Verslag huishoudelijke elektrische installatie op laagspanning en zeer lage spanning

Referentie: **012-20260710-04**	Datum controle: **10/07/2026**
Keurder: **012**

Eigenaar:	**Soehail**	EAN-code:	**Onbekend**
Adres installatie:	**Paalstraat 158, 2900 - Schoten**	Nummer teller(s):	**5010040**
		Distributienetbeheerder installatie:	**Fluvius**

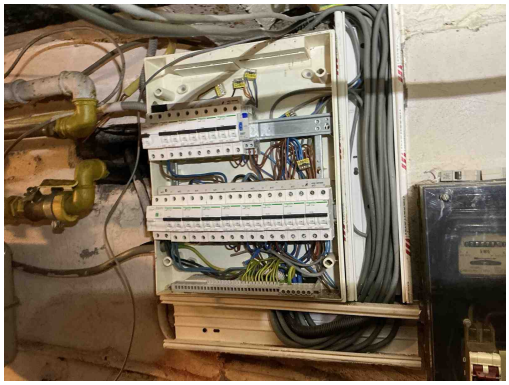
B17 - De voedingsspanning is niet op elk bord vermeld (Boek 1: 3.1.3.3).
Opmerking: Oa bord 1

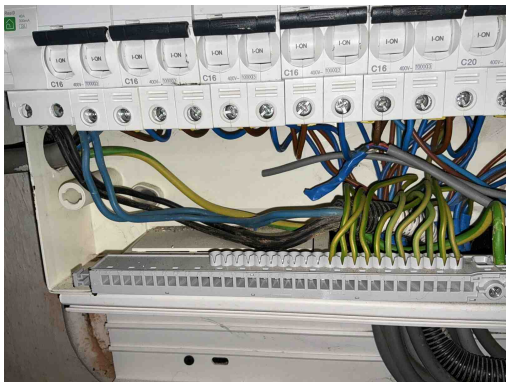
B29 - Het elektrisch verdeelbord in een huishoudelijke ruimte is niet voorzien van een deur (Boek1: 5.3.5.1).
Opmerking: Oa bord 1

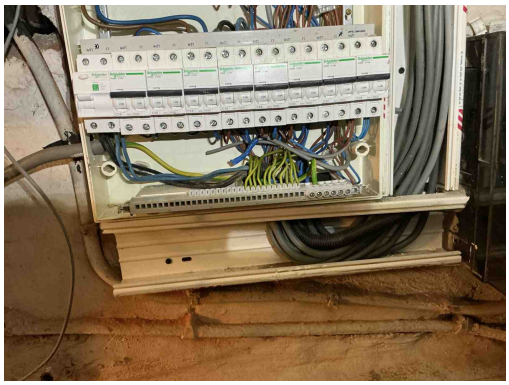
T21 - Het elektrisch materieel is niet geplaats volgens de voorschriften van de fabrikant/ regels van goed vakmanschap . (Boek 1: 1.4.1.3)
Opmerking: Oa geleiders niet afgedekt bord 1

D04 - De hoofddifferentieelstroominrichting is niet verzegelbaar (Boek 1: 4.2.4.3).
Opmerking: Oa bord 1

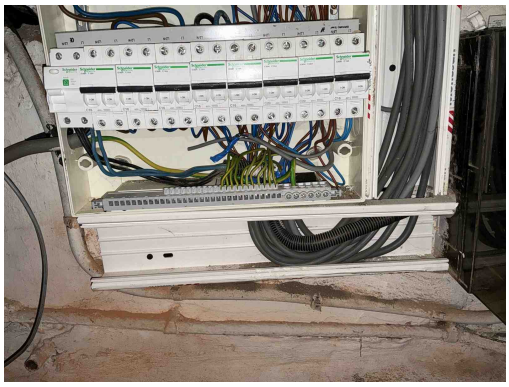
B34 - Het kabeltype van de meterbord verbinding aan de oorsprong van de installatie beantwoord niet aan de minimale vereisten vastgelegd door de distributienet beheerder. (Boek1: 1.5 + SYNERGRID C1/107)
Opmerking: Oa bord 1 VOB gebruikt

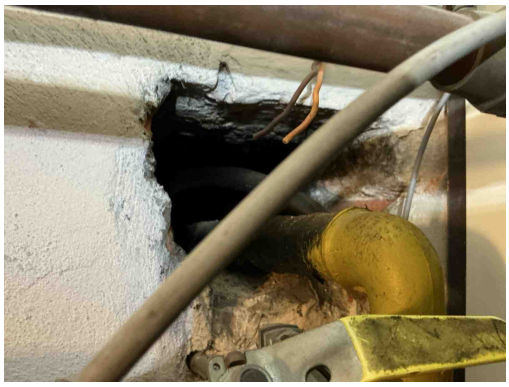
C21 - Het gebruik van geleiders van het type VOB, zonder bijkomende afscherming is niet toegestaan (Boek 1: 5.2.9.6).
Opmerking: Oa kelder ,garage

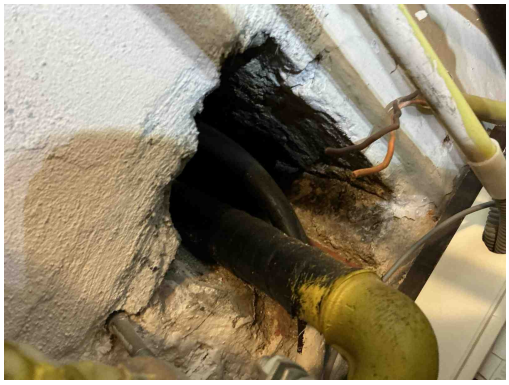
C21 - Het gebruik van geleiders van het type VOB, zonder bijkomende afscherming is niet toegestaan (Boek 1: 5.2.9.6).
Opmerking: Oa kelder ,garage

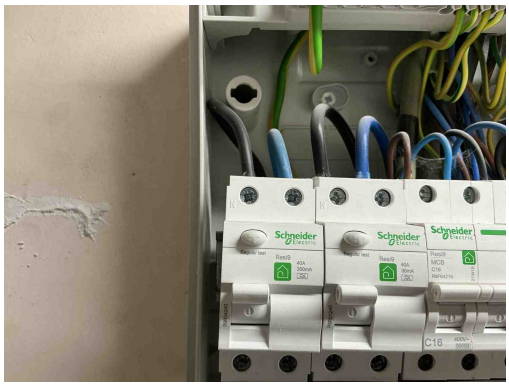
C28 - Niet gebruikte leidingen onder spanning zijn niet op een degelijke manier geïsoleerd of verwijderd (Boek 1: 4.2.1.1).
Opmerking: Oa kelder

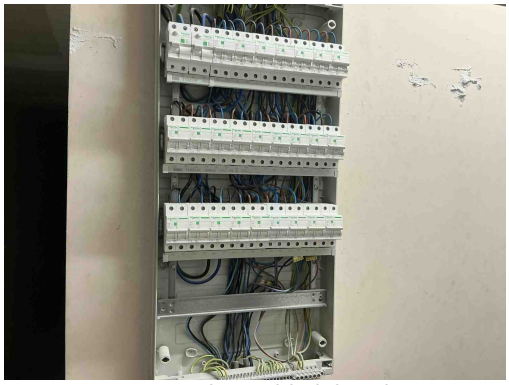
D18 - De ondergeschikte differentieelstroominrichting van max. 30 mA bevindt zich niet onmiddellijk stroomafwaarts van de hoofddifferentieelstroominrichting (incl. gemeenschappelijke delen residentieel geheel) (Boek 1: 4.2.4.3).
Opmerking: Oa diff 300mA geplaatst bord 2
